NABU Kaiserslautern und Umgebung und NABU Weilerbach im Auftrag des NABU Rheinland-Pfalz e.V.

BUND Kreisgruppe Kaiserslautern im Auftrag des BUND Rheinland-Pfalz e.V.

Stand 03.04.2023

Stellungnahme zum Deckblattverfahren des Planfeststellungsverfahrens Bachbahn-Radweg

Abbildung 1: Vorschlag der Naturschutzverbände: P1-P2-P4-P5-Direktverbindung_zu_P6-P7, weiter auf der Gleistrasse.

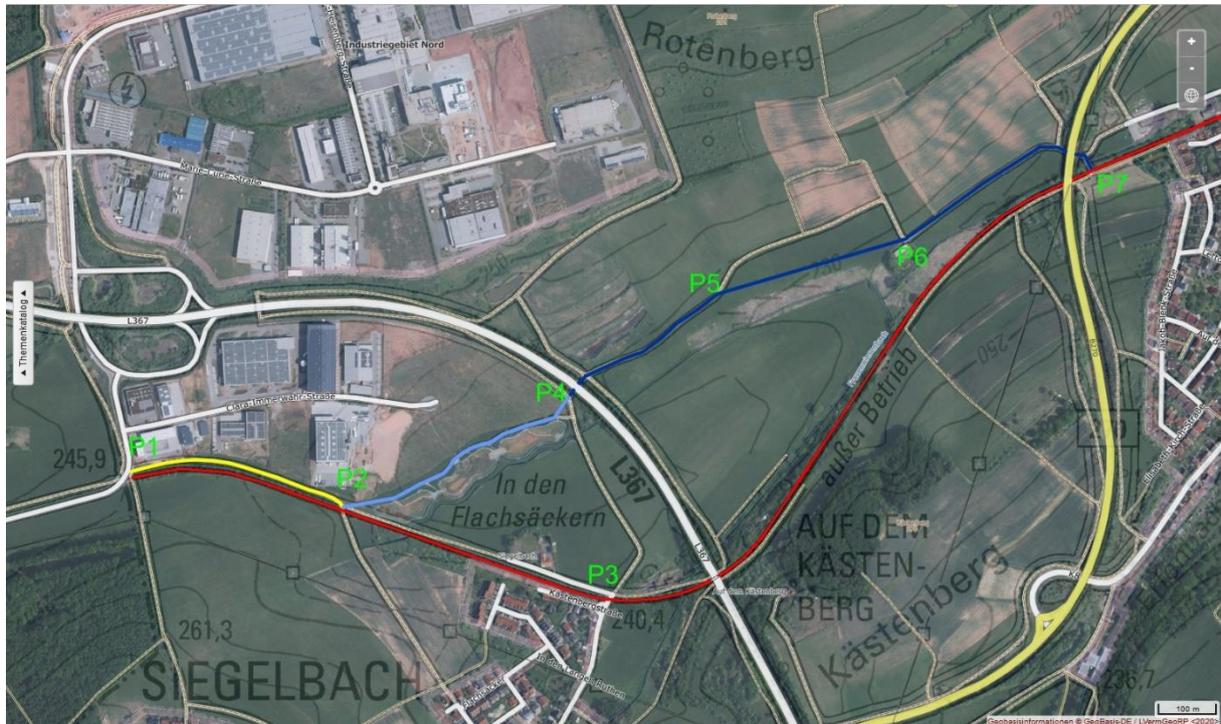
Die begradigte Variante wird im Deckblattverfahren als „NABU-Variante B“ auf Seite 31/32 nur sehr oberflächlich erwähnt und mit falschen, einseitigen oder nicht ausgewogenen Behauptungen beiseite gefegt. Die zweijährige Nachbearbeitung für das Deckblattverfahren hat hier ohne substantielle Änderung und Begründung an der alten Planung festgehalten.

Der überwiegende Teil der Flächen entlang der Variante B wird extensiv landwirtschaftlich genutzt. Dies ist sehr deutlich auch in der Luftaufnahme von Abbildung 1 erkennbar. Erhebliche Teile der Flächen sind sogar Ausgleichsflächen der Stadt oder eventuell kommunaler Unternehmen. Warum wurden die unterschiedlichen Besitzer eigentlich im Gutachten nicht dargestellt? Stattdessen wurden im Rahmen der politischen Beschlüsse sogar bewusst falsche Beschlussvorlagen mit der Behauptung „... ist Grunderwerb von 15 bis 20 Eigentümern erforderlich“ den Ratsgremien Stadtrat, Ortsbeirat Erfenbach und Ortsbeirat Siegelbach vorgelegt und trotz rechtzeitigem Hinweis auf diesen Fehler durch die Naturschutzverbände weder schriftlich noch mündlich in den Sitzungen durch den anwesenden Planungsträger oder anwesende Mitarbeiter des Gutachterbüros korrigiert. Hier verweisen wir erneut auf unsere Kritik an der Gültigkeit dieser Beschlüsse in unserer Stellungnahme vom 22.03.2021, Kapitel 6.3, Seite 72.

Abbildung 2: Streckenführung nach Variante B mit Begradigung, Ackerfläche ist nur das Feld 1

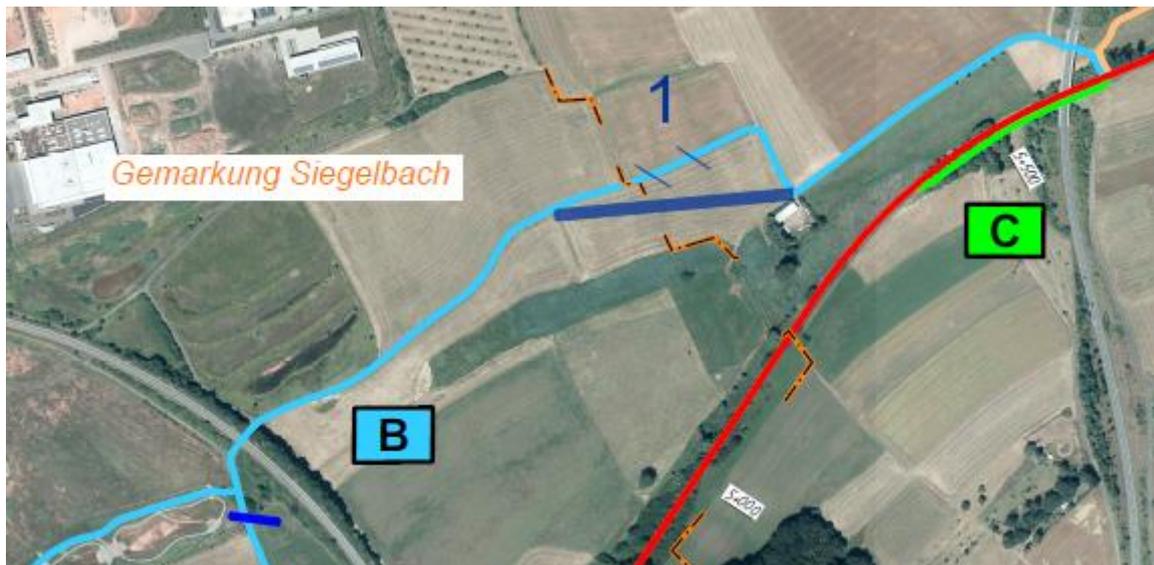
Alle diese aufgeführten Argumente halten wir für wenig relevant, überzogen oder können zumindest weitgehend entkräftet werden. Was davon verbleibt ist bei Weitem unproblematischer als die Nachteile beim Bau auf dem Gleiskörper.

Abbildung 3: Blick aus Richtung Kästenbergstraße in Richtung P4.

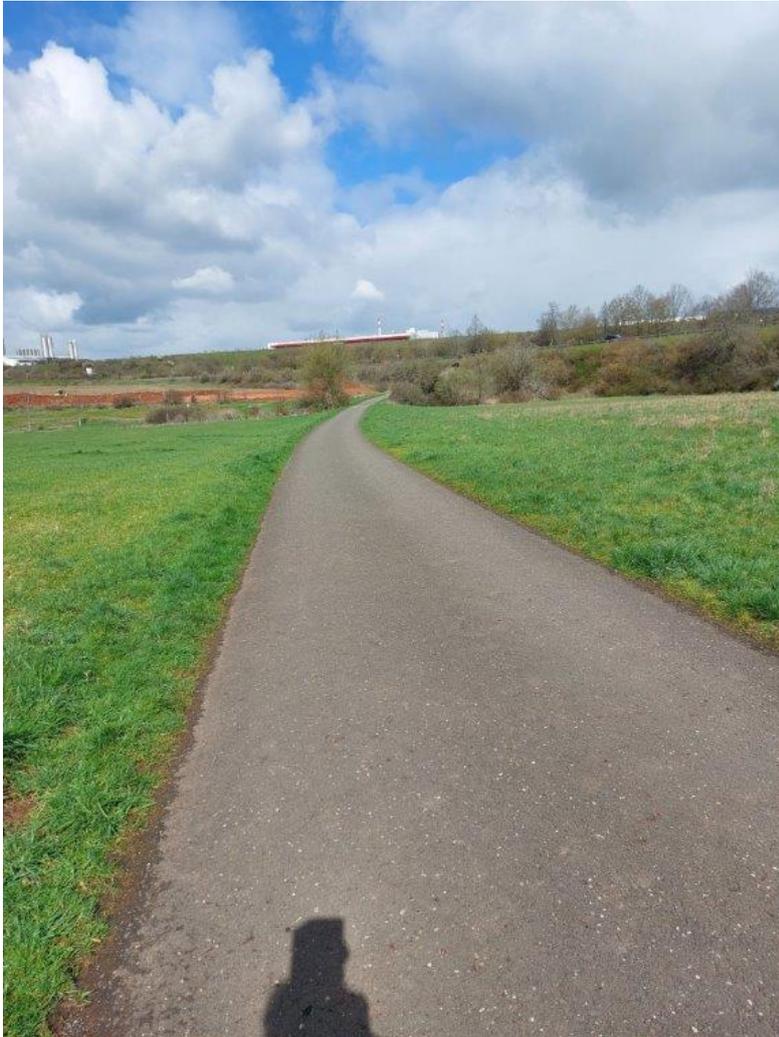
Eine Formulierung im Erläuterungsbericht wie: „Um größere Umwege für die Radfahrer aus der Kästenbergstraße der Ortslage Siegelbach in Richtung Otterbach / Kaiserslautern zu vermeiden, müsste der bestehende Wirtschaftsweg parallel zur L 367 und in Verlängerung der Kästenbergstraße auf einer Länge von ca. 375 m zusätzlich ausgebaut werden.“ ist somit falsch. Dies ist nur ein Beispiel, wie mit falschen, unvollständigen oder einseitigen Darstellungen die gewünschte Gleisvariante durchgesetzt werden soll.

Abbildung 7: Luftbild der Variante Stockborner Straße mit Änderungsvorschlag zur Verbesserung der Akzeptanz und Ausgleichsmaßnahmen (ursprüngliche Quelle: Erläuterungsbericht des Planfeststellungsverfahrens, S. 20).

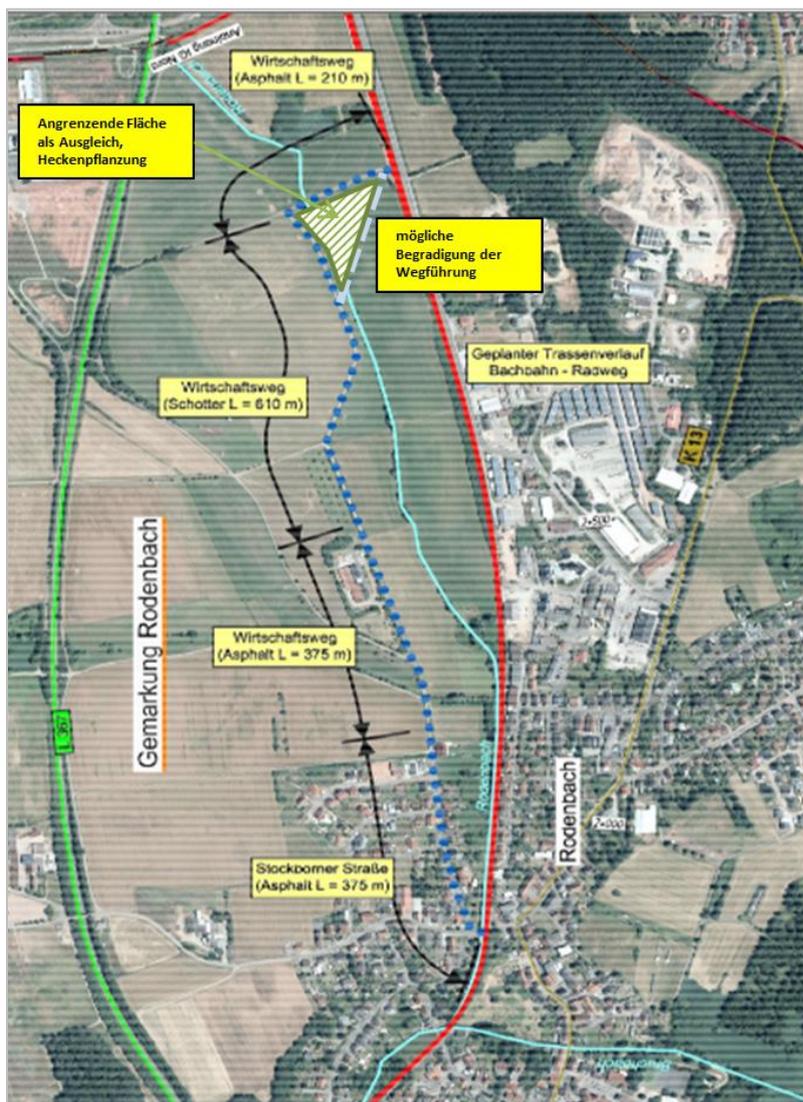
Die Vorteile der alternativen Streckenführung (u.a. bestehende Beschaffenheit, landschaftliche Vorzüge sowie Bekanntheit unter Radfahrern) sowie auch Möglichkeiten zur Steigerung der Attraktivität für Radfahrer wurden bereits in der Stellungnahme von BUND und NABU zum Planfeststellungsverfahren vom 22.03.2021 ausführlich beschrieben (vgl. Abbildung 7). Wir unterstützen nach wie vor die dort bereits detailliert beschriebenen Einwände, die von den Planern in keinerlei Hinsicht im Deckblattverfahren bearbeitet wurden. In Anbetracht der nachweislichen Erweiterung der Reptilienvorkommen der nach FFH-Richtlinien geschützten Schlingnatter und Mauereidechse westwärts bis zur Kreuzung der Bahntrasse mit der Hübelstraße im Ortsgebiet Rodenbach, soll an dieser Stelle noch einmal dringend zur Umsetzung dieser Variante geraten sein.

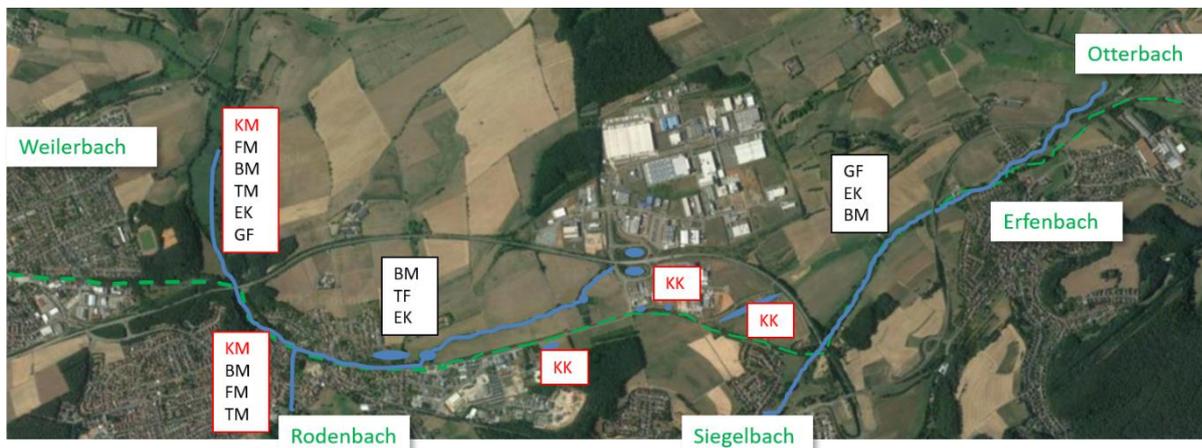
Eine ausführliche Untersuchung zu Amphibien im Deckblattverfahren blieb gänzlich aus. Bereits im Planfeststellungsverfahren, wie auch im Deckblattverfahren, wurde dies mit der Aussage begründet Arten des Anhangs IV der FFH-Richtlinien seien „im und angrenzend an das Untersuchungsgebiet nicht betroffen“ (19.4 Fachbeitrag Artenschutz a, S. 24). Wie schon in der Stellungnahme von BUND und NABU zum Planfeststellungsverfahren vom 22.03.2021 geschrieben, steht diese Aussage in offensichtlichem Widerspruch zum bestätigten Vorkommen der Kreuzkröte (*Epidalea calamita*) und des Kammolches (*Triturus cristatus*). Das Auftreten der Kreuzkröte wird in den Planungsunterlagen ebenfalls bestätigt (vgl. 19.1 Fachbeitrag Naturschutz a, S. 36 f.). Neben diesen beiden nach FFH-Richtlinien geschützten Arten sind darüber hinaus Fadenmolch (*Triturus helveticus*), Teichmolch (*Triturus vulgaris*), Bergmolch (*Triturus alpestris*), Grasfrosch (*Rana temporaria*), Teichfrosch (*Rana esculenta*) sowie Erdkröte (*Bufo bufo*) im Planungsgebiet nachgewiesen. Diese große Vielfalt an Amphibien lässt sich vor allem durch die räumliche Nähe eines Großteils der geplanten Trasse mit den Fließgewässern Bruchbach, Rodenbach und Frauenwiesenbach sowie Stillgewässern im Bereich des Naturschutzgebietes Krausenbruch/Rodenbach West, Bahnhofstraße (Rodenbach) sowie den Regenrückhaltebecken im Bereich Tränkwald (Rodenbach) sowie südlich des Industriegebiet Nord erklären (s. Abbildung 8).

1. Eine Abweichung der geplanten Streckenführung auf die Alternative B, die eine Schonung des Bereichs südlich der Regenrückhaltebecken bzw. der Straße in den Flachsäckern, bedeuten würden.
2. Eine bauzeitliche Schutzmaßnahme, um Verlusten von Individuen während der Bauzeit entgegenzuwirken. Diese sollte allerdings nicht eine mögliche Zuwanderung der Kreuzkröten von dem mutmaßlichen Winter- und/oder Tagesquartier im Bahngleis zu den Laichgewässern verhindern.
3. Nach ausführlicher Prüfung sollten ebenfalls geeignete Schutzmaßnahmen für den Bereich westlich der Regenrückhaltebecken auf der Länge des Wirtschaftsweges, der westwärts in die Kreuzung Unterer Tränkwald/Neue Straße mündet, getroffen werden.

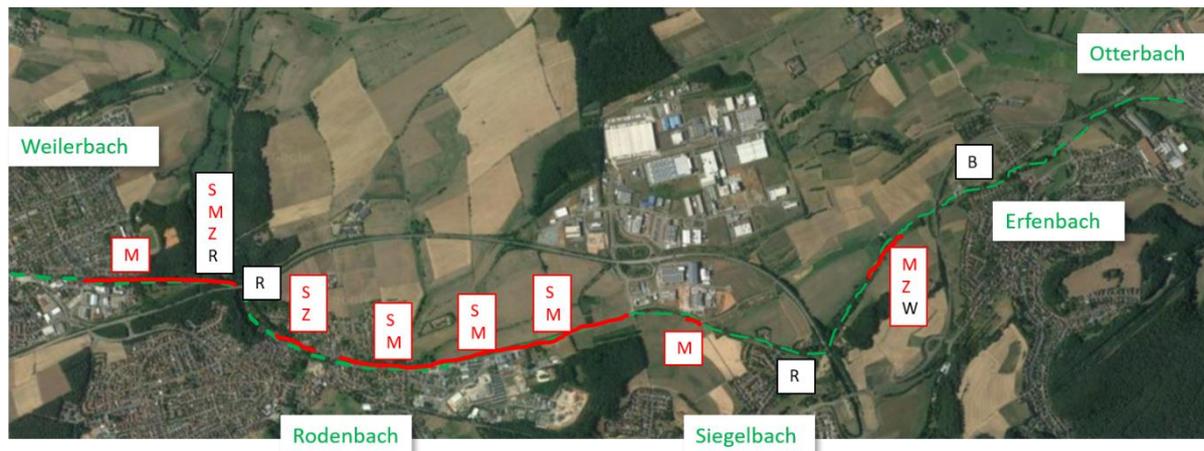
Im Nachgang zur Stellungnahme von BUND und NABU vom 22.03.2021 wurden weitere Beobachtungen von den Verbänden getätigt, die das Vorkommensgebiet der Reptilien nochmals erweitert haben. Nahezu alle dieser Nachweise wurden den Planern noch im selben Jahr der Offenlegung des Planfeststellungsverfahrens mitgeteilt. Eine vollständige Übersicht aller Reptilien-Nachweise, die über den Planungszeitraum erbracht wurden, ist in Abbildung 9 dargestellt.

Es ist festzustellen, dass nahezu entlang der gesamten ehemaligen Bachbahntrasse im Planungsgebiet Reptilien – insbesondere FFH-Arten – auftreten. Das ist nicht überraschend, da Bahntrassen generell als geeignete Verbreitungskorridore für Reptilien bekannt sind und für den (über)regionalen Genfluss zwischen Populationen von Bedeutung sind. Das lokale Ausbleiben von Reptiliennachweisen lässt sich unter anderem dadurch erklären, dass Teilstrecken mangels Pflege (z. B. Rückschnitt der Vegetation) kein geeignetes Reptilienhabitat mehr darstellen. Allerdings findet man in diesen Bereichen dafür geeignete Lebensräume für Vögel und Amphibien (vgl. „Artengruppe Amphibien“). Die fast durchgängige Besiedlung der geplanten Radwegtrasse durch Reptilien steht in starkem Kontrast zu dem oben beschriebenen Narrativ der Planungsunterlagen. An dieser Stelle ist zudem ausdrücklich darauf hinzuweisen, dass die freien Mitarbeiter der Naturschutzverbände nur sporadische Begehungen durchführen konnten. Die dargestellten Beobachtungen stellen somit nur Anhaltspunkte zur Orientierung dar und keine in vollem Umfang durchgeführte Begehung, wie dies für jene Arten Vorschrift ist. Eine ausführliche Untersuchung der Reptilienvorkommen führt vermutlich zu einer weit höheren Vorkommensdichte und muss daher nach naturschutzrechtlichen Vorschriften ordnungsgemäß durchgeführt werden.

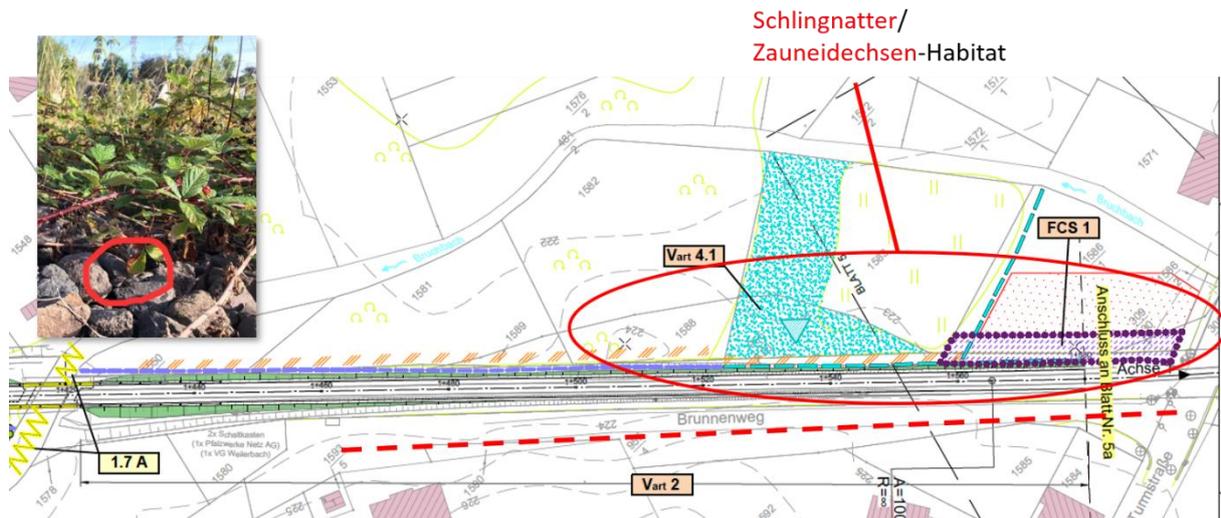
Der zweite Schwerpunkt befindet sich im Ortbereich Rodenbach auf Höhe des Brunnenwegs. Hier wurde eine erst wenige Wochen alte juvenile Schlingnatter nachgewiesen, was ganz klar auf eine reproduzierende Population hindeutet. Außerdem wurde hier durch das Planungsbüro die Zauneidechse nachgewiesen. Auch hier ist davon auszugehen, dass eine Vergrämung der Schlangen, wie allgemein schon erläutert, aus dem Lebensraum nicht erfolgreich sein wird. Eine bessere Option könnte das Abweichen von der ehemaligen Bahntrasse auf den Brunnenweg sein. Dieser ist breit, hat nur wenige Anlieger und somit wenig Verkehr (s. Abbildung 12).

Besonders wichtig und für den Erhalt der Population relevant ist es, bei dem hier beschriebenen Gebiet auf seine isolierte Lage im Ortskern hinzuweisen und die damit umso wichtigere Konnektivität zu weiteren Vorkommen im umliegenden Areal, welche ausschließlich durch die ehemalige Bachbahntrasse gegeben ist. Längerfristig betrachtet sollte die Trasse regelmäßig durch Pflegeschnitt entsprechend freigehalten werden, um ihre Verbindungsfunktion vollends erfüllen zu können.

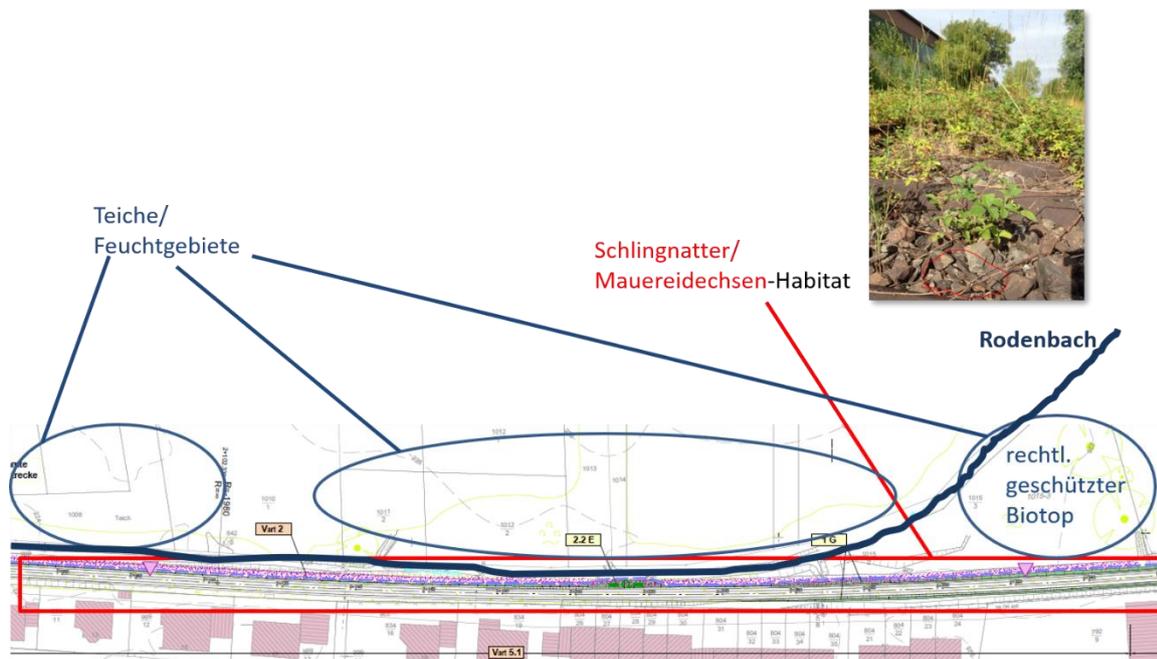
Ein weiterer Verbreitungsschwerpunkt findet sich im Ortsgebiet Rodenbach auf Höhe der Bahnhofstraße/Breitwiesen bis zum Anschluss an den Unteren Tränkwald. Dieser Abschnitt der ehemaligen Bachbahntrasse stellt eine Verlängerung der ostwärts gelegenen großen Population der Mauereidechse und Schlingnatter dar. In diesem Abschnitt kommen sowohl Mauereidechse als auch Schlingnatter vor. Auch in diesem Abschnitt konnte unter anderem eine nur wenige Wochen alte juvenile Schlingnatter nachgewiesen werden (Reproduktionsnachweis!). Die besonders hohe Dichte an Mauereidechsen zeigt sich hier auch durch ihre Ausbreitung in die unmittelbar angrenzenden Gärten. Nördlich ist dieser Abschnitt zudem unmittelbar begrenzt durch zum Teil geschützte Feuchtgebiete mit Amphibienvorkommen (s. Abbildung 13). Eine Vergrämung der Reptilien könnte zum einen auch hier nicht dem lokalen Verlust der Schlingnatter vorbeugen und zum anderen gäbe es für die Mauereidechse keine natürliche Ausweichmöglichkeit. Das könnte fatale Folgen für den lokalen Bestand haben. Zu großen Teilen umfasst der Korridor lediglich eine Breite von wenigen Metern zwischen der Rodenbach und den Anliegergrundstücken. Die geringfügigen Maßnahmen in diesem Abschnitt stehen sinnbildlich für die Fehleinschätzung der Wichtigkeit des hiesigen Verbreitungskorridors. Es sollte an dieser Stelle erneut auf die wichtige Bedeutung der Trasse als Vernetzung zwischen den unterschiedlichen, in Abbildung 13 gut erkennbaren Teilpopulationen der Mauereidechse, insbesondere aber auch der Schlingnatter hingewiesen werden. Wird dieser Korridor durchtrennt, hat dies eine negative Auswirkung auf alle Teilabschnitte. Eine geeignete Vermeidung des hiesigen Konfliktbereiches ergibt sich durch die Variante Stockborner Straße (siehe Kapitel 3: Fehlende Alternative bei Rodenbach).

Abbildung 16: Abstand Rotmilan-Horst – Bahngleise: 60 Meter (aus der Stellungnahme 2021)

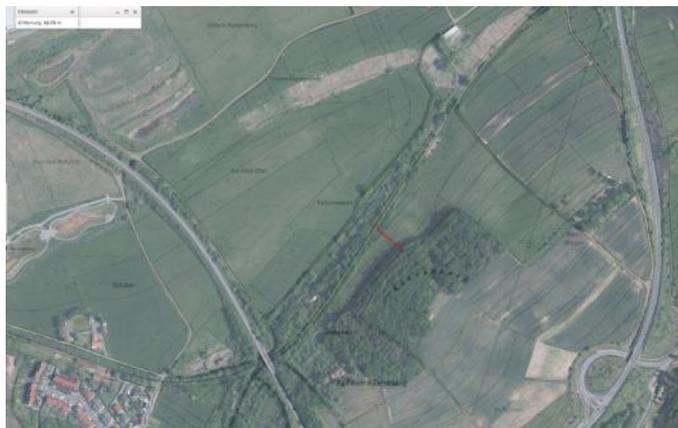
Bei zahlreichen Begehungen wurde beobachtet, dass der Rotmilan immer von der Talseite der Frauenwiesen her an den Horst anfliegt, niemals aus Richtung Erfenbach/Wertstoffhof. Die Aussage des Planungsbüros, dass eine Beeinträchtigung des Horsts durch den Betrieb des Radweges auszuschließen sei, ist falsch. Die Aussage zeugt entweder von wenig Sachkenntnis über das Anflugverhalten dieses Rotmilans zum Horst, der sich ca. 60 m von der Gleistrasse entfernt befindet oder zumindest, dass hier nicht sauber und intensiv genug beobachtet wurde. Diese grobe Fehleinschätzung des Planungsbüros zum Verhalten des Rotmilans würde nach Ansicht der NABU-Experten mit ziemlicher Sicherheit die Aufgabe des Horstes zur Folge haben.
